Memo

Aan Projectorganisatie Uithoflijn, Bert Coenen
Van Steven Jansen
Telefoon 06-2244 1137
Kenmerk Reactie ITC op rapport POSAD van Sijpesteijnkade v3.docx
Projectnummer IN160695
Onderwerp Reactie op onderzoek POSAD behoud panden Sijpesteijnkade
Datum 20 februari 2013

A Nooddiensten & reservering spooruitbreiding

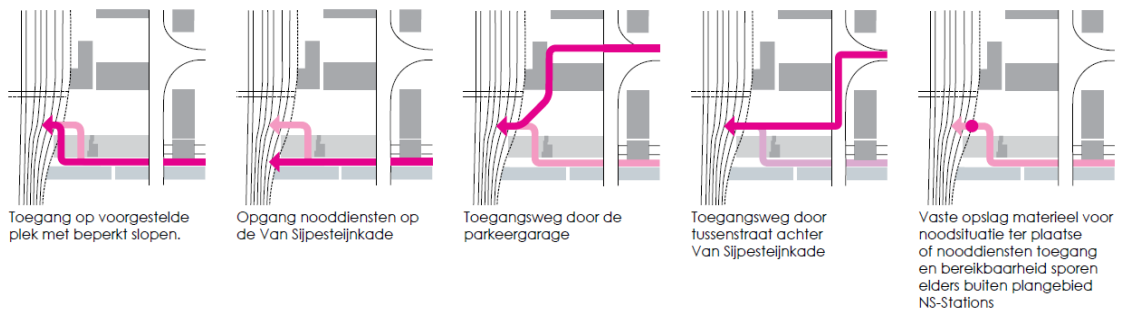
De alternatieven voor de bereikbaarheid van de treinsporen voor nood- en hulpdiensten betekenen voor het merendeel (A1, A2, A5) geen wijzigingen voor de HOV-baan. Alternatief A3 leidt tot een complexere kruising van de Mineurslaan nabij de expeditie-ingang van het Stads kantoor. De nood- en hulpdiensten hoeven de tramsporen echter niet gelijkvloers te kruisen, zodat het effect op de Uithoflijn beperkt is.

In alternatief A4 komt halverwege de helling in de HOV-baan een afrit voor de nood- en hulpdiensten. Nood- en hulpdiensten kunnen gebruik maken van de HOV-banen in het stationsgebied, zodat dit geen wijziging betekent. De aansluiting halverwege de helling zal alleen bij calamiteiten worden gebruikt en levert daarmee slechts een beperkte verstoring op voor het tramverkeer. Technisch is een aansluiting in een helling van 5% lastig te realiseren (de hellingbaan is namelijk één lang kunstwerk) maar niet onmogelijk.

C ingang parkeergarage

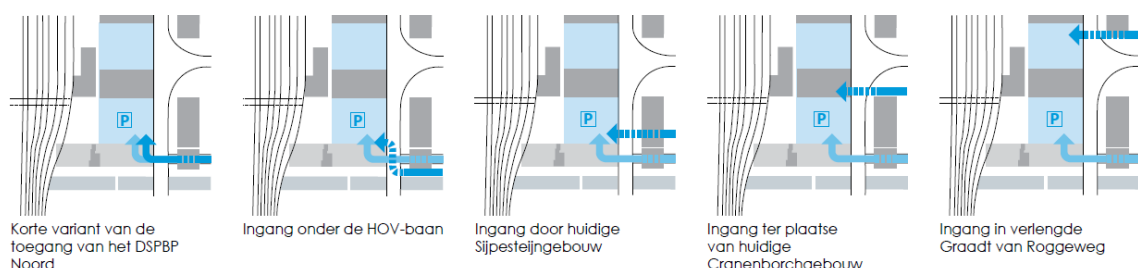
De alternatieven C1 t/m C4 betekenen een andere locatie onder de HOV-baan van de ingang naar de parkeergarage. Deze alternatieven leiden niet tot een andere hoogteligging van de HOV-baan en daarmee niet tot aanpassingen in het alignment van de Uithoflijn. Wel zal ter plaatse van de

ingang de constructie van de HOV-baan wijzigen. Dit is voor de kruising met de HOV-baan technisch mogelijk. De ingang van alternatief C5 kruist de tramlijn niet.

D1

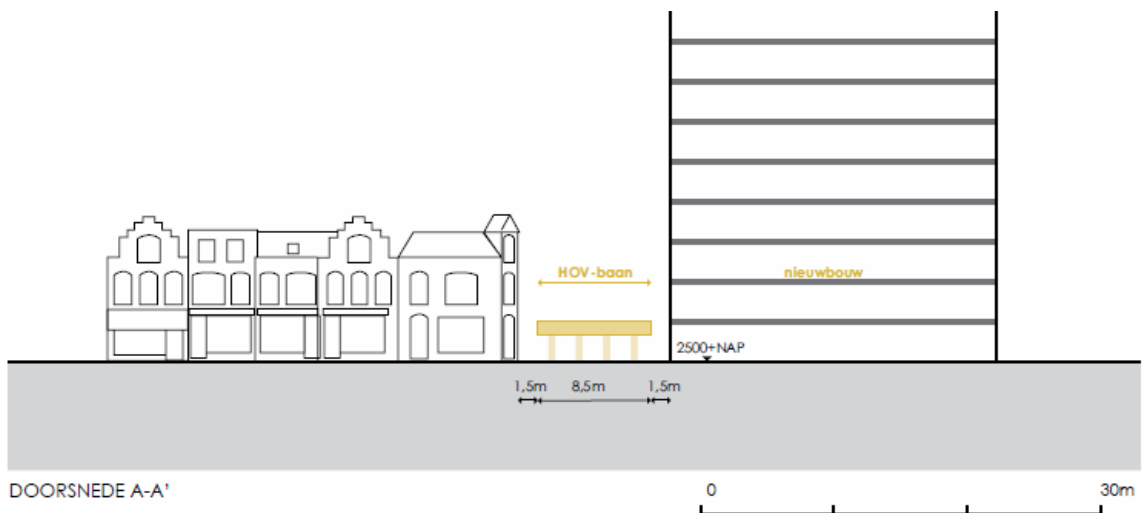
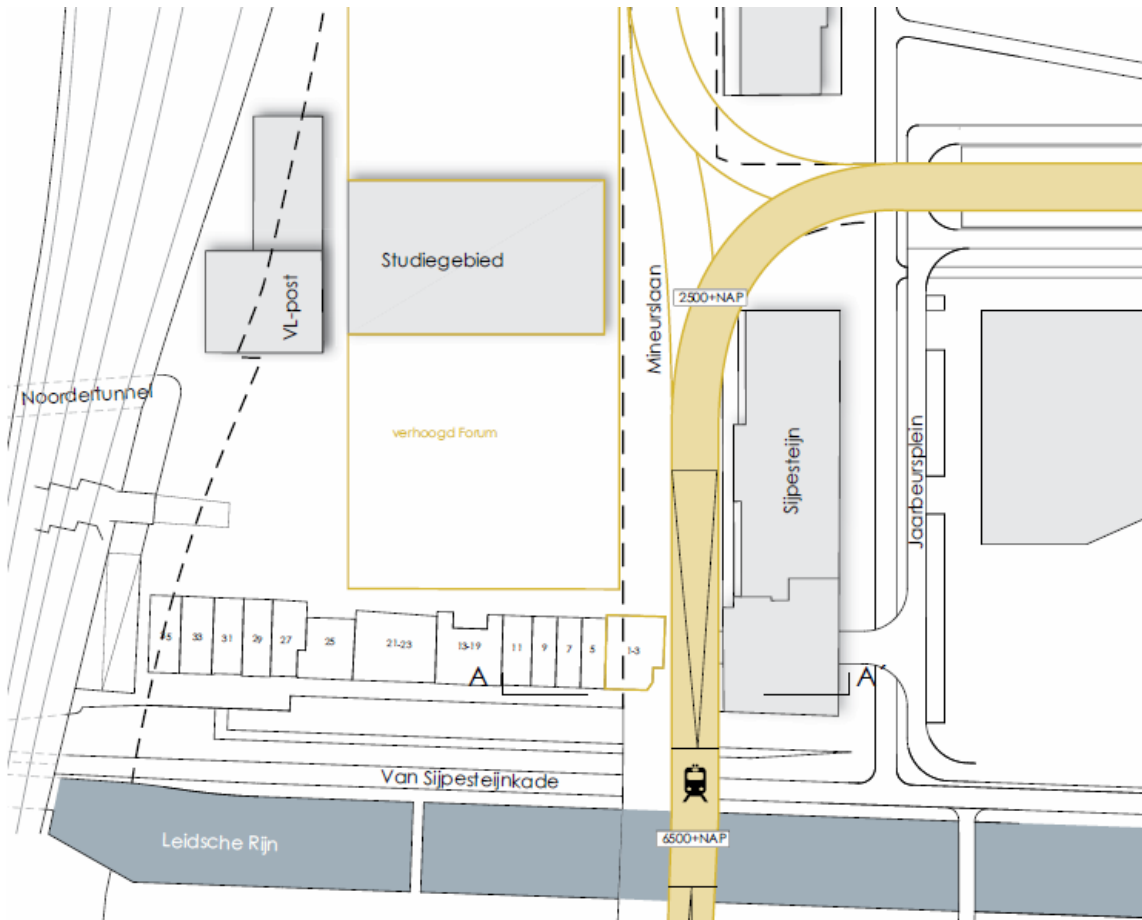
Als de HOV-baan wordt verlegd tot tegen het Sijpesteijngebouw kan het hoekpand van het rijtje bestaande bebouwing worden gespaard. De Mineurslaan Noord komt dan aan de andere kant van de HOV-baan te liggen.

Zoals te zien is in de situatietekening van POSAD op de volgende bladzijde is in dit alternatief de HOV-baan verschoven richting het Jaarbeursplein. Dit leidt tot wijzigingen in de boogstralen of hellingen van de HOV-baan, die op deze locatie al kritisch zijn. Toen in 2009 dit tracé is vastgesteld was de veiligheid een issue vanwege de beperkte zichthoek op de hoek van gebouw Sijpesteijn. Met de voorgestelde verschuiving wordt de zichthoek nog kleiner. De effecten van dit alternatief zijn naar alle waarschijnlijkheid niet acceptabel voor de toekomstige beheersorganisatie van de tram.

De kleine afstand tot het Sijpesteijngebouw en The Guardian leidt tot meer hinder door trillingen en geluid. Onzeker is of dit met hinderbeperkende maatregelen, zoals trillingsbeperkende constructies en een geluidsscherm, binnen de wettelijke kaders kan blijven. Ook het onderhoud aan de gebouwen (bijvoorbeeld gevelreiniging of glazenbewassing) wordt zeer lastig omdat de trambaan wordt voorzien van een bovenleiding met 750 Volt. Hierbij speelt mee dat de door POSAD getekende breedte van 8,5 meter onvoldoende is voor een bus-/trambaan met inspectiepad en voertuigkerende randen/hekken. De totale breedte dient minimaal 9,1 meter te zijn. In het Tramwegreglement staat dat het verboden is om binnen 5 meter uit de as van het meest nabijgelegen spoor objecten zoals gebouwen te hebben. Zowel het Sijpesteijngebouw als The Guardian staan binnen deze afstand.

In deze analyse is niet beschouwd wat de consequenties zijn van de geringe afstand tussen HOV-baan en Sijpesteijngebouw (belemmering in- en uitgangen) evenals de waarde derving van het gebouw. Een groot deel van het kunstwerk staat letterlijk voor het gebouw en belemmert het (aan)zicht.

De aanleg van de HOV-baan is lastiger en daardoor duurder door de bouw van de funderingen en constructie op korte afstand tussen de bestaande gebouwen.

D2

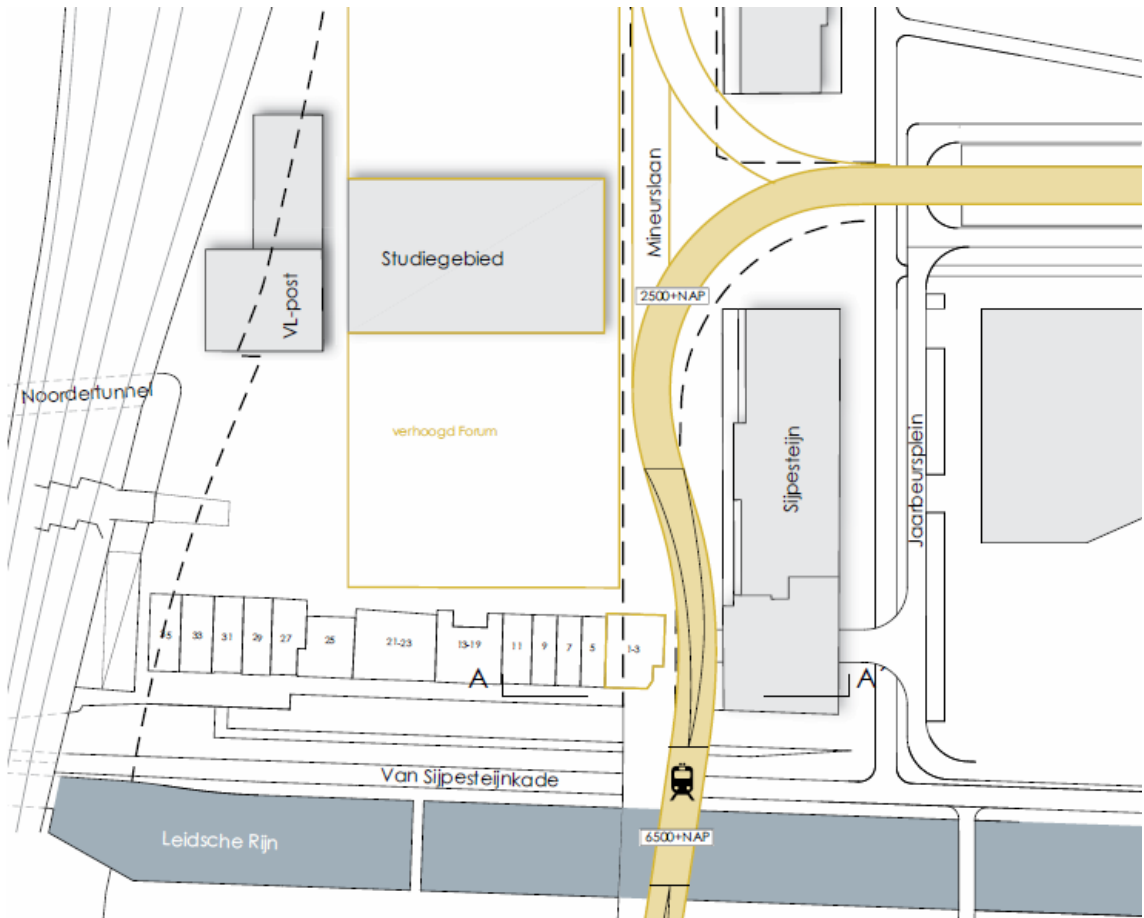
De HOV-baan kan om het hoekpand van het rijtje bestaande bebouwing worden gelegd met een extra bocht. Het tracé wijkt dan alleen ter hoogte van dit pand af.

Zoals te zien is in de situatietekening van POSAD op de volgende bladzijde betekent dit alternatief horizontale bogen op de helling naar de brug over de Leidsche Rijn. In een horizontale boog is een helling kleiner dan in een rechtstand om hoogteverschillen tussen de beide spoorstaven (scheluwte) te beperken. Te grote hoogteverschillen tussen de spoorstaven in een boog leiden tot ontsporing van de tram. Om die reden is de maximale helling in een boog van 40 meter circa 3,5%. Ten opzichte van het voorontwerp voor de HOV-baan met een helling van 5% betekent dit een flauwere helling. Over een afstand van circa 50 meter betekent dit circa 0,75 meter minder hoogteverschil. Daarmee wordt de doorrijdhoogte op het lage deel van de van Sijpesteijnkade geen 4,25 meter maar circa 3,5 meter en daarmee te laag voor nood- en hulpdiensten. De effecten van de extra bogen zijn niet wenselijk voor de tramexploitatie. Het is in dit alternatief technisch niet mogelijk om zowel aan de eisen van de nood- en hulpdiensten (doorrijdhoogte) te voldoen als aan de eisen van de tram (maximale helling versus boogstralen).

Ook bij dit alternatief is de aanleg van de HOV-baan lastiger door de bouw van de funderingen en constructie op korte afstand van de bestaande gebouwen The Guardian en het Sijpesteijngebouw. Ook hierbij zal de kleinere afstand tot deze gebouwen leiden tot meer hinder door trillingen en geluid en voldoet de afstand niet aan het Tramwegreglement.

D3

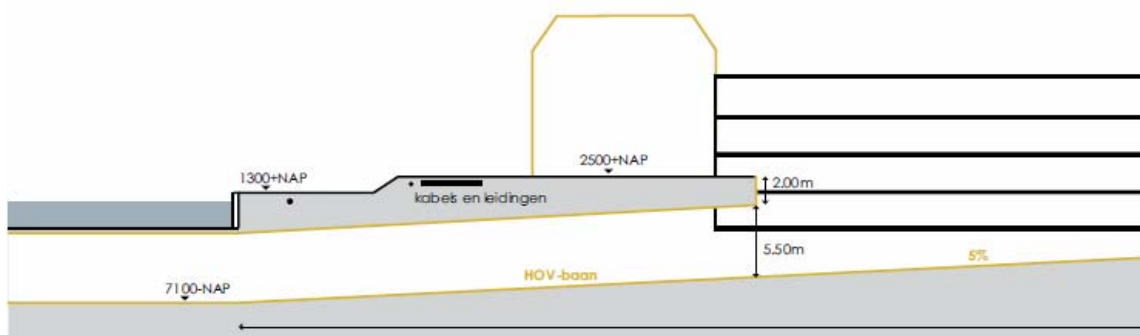
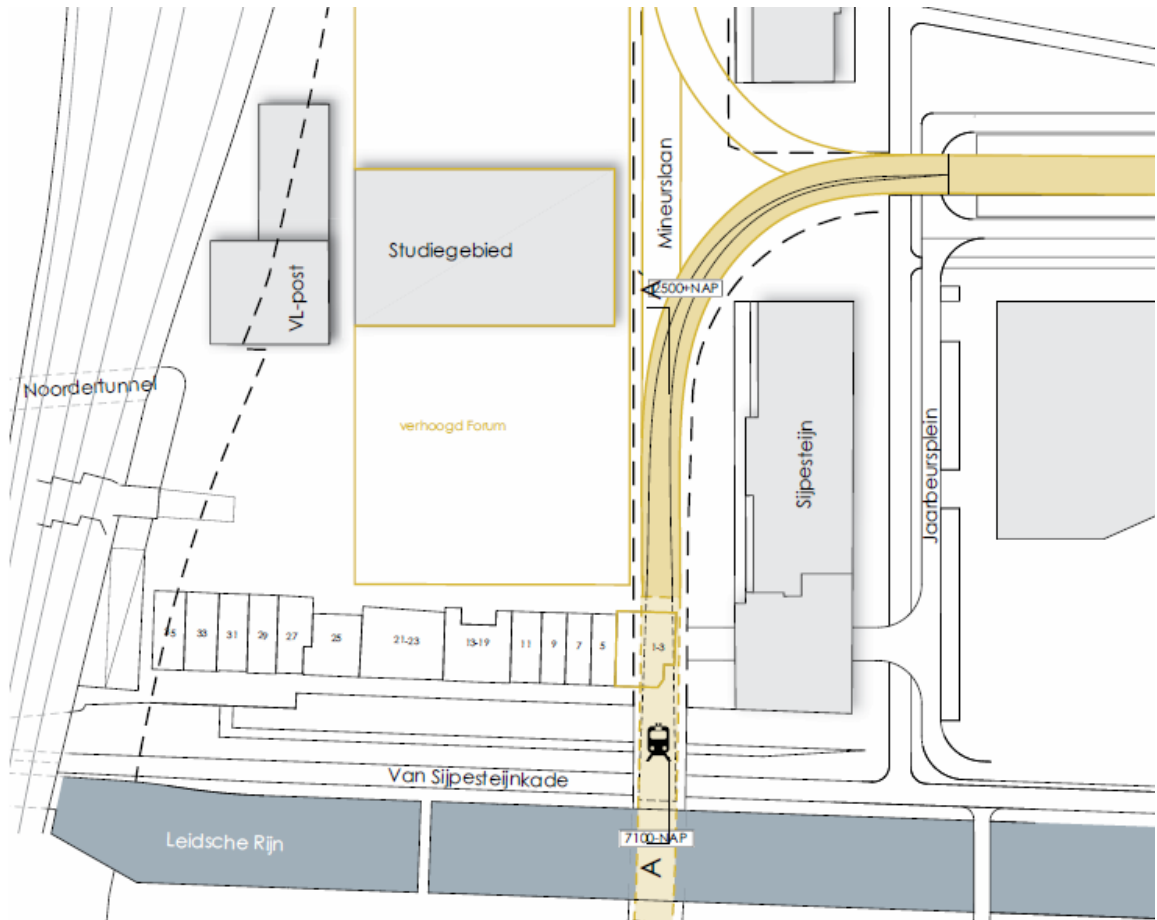
Een ingrijpende variant is het vertunnelen van de HOV-baan onder de Leidsche Rijn door. De diepte van de tunnel wordt bepaald door de constructiedikte ter plaatse van het maaiveld van de Sijpesteijnkade, de doorvaarbaarheid van de Leidsche Rijn (minimaal 2m) en de noodzakelijke vrije hoogte voor trams die over de HOV-baan rijden (5,5m). Dit grote hoogteverschil heeft een hellingbaan tot gevolg die voorbij de bocht op de verlengde Graadt van Roggeweg moet beginnen.

Het te overbruggen hoogteverschil voor een tunnel in dit alternatief is van 2,50+NAP op het Jaarbeursplein tot 7,10-NAP onder de Leidsche Rijn. Dit betekent een hoogteverschil van 9,6 meter. Het hoogteverschil in het voorontwerp van de HOV-baan is 3,8 meter (van 2,50+NAP naar 6,30+NAP). Om dit hoogteverschil van 3,8 meter te overbruggen zijn grote afwijkingen op het IPvE noodzakelijk. Daarbij maakt het niet uit of het gaat om een verschil in de hoogte of diepte.

Omdat de kruising van de tram met de Mineurslaan in dit alternatief komt te vervallen zou al vanaf de tramhalte bij het Jaarbeursplein de helling naar beneden kunnen beginnen. Zoals hiervoor aangegeven is de maximale helling in een boog van 40 meter circa 3,5%. Als deze maximale helling in de hele boog wordt aangehouden kan een extra hoogteverschil van circa 1,5 meter worden overwonnen. Daarmee komt het maximaal te bereiken hoogteverschil op $3,8 + 1,5 = 5,3$ meter. Dit is veel minder dan het noodzakelijke hoogteverschil van 9,6 meter.

Het creëren van voldoende hoogteverschil voor een tunnel onder de Leidsche Rijn is alleen mogelijk als de HOV-baan al veel eerder naar beneden gaat. Dit betekent een helling in de Verlengde Graadt van Roggenweg en het opheffen van de drukke tramhalte bij het Jaarbeursplein. Een halte mag namelijk niet in een helling liggen. De hellingbaan zou met de maximale helling van circa 3,5% in de bocht en top en dalbogen minimaal 300 meter lang moet zijn om het hoogte verschil van 9,6 meter te overbruggen.
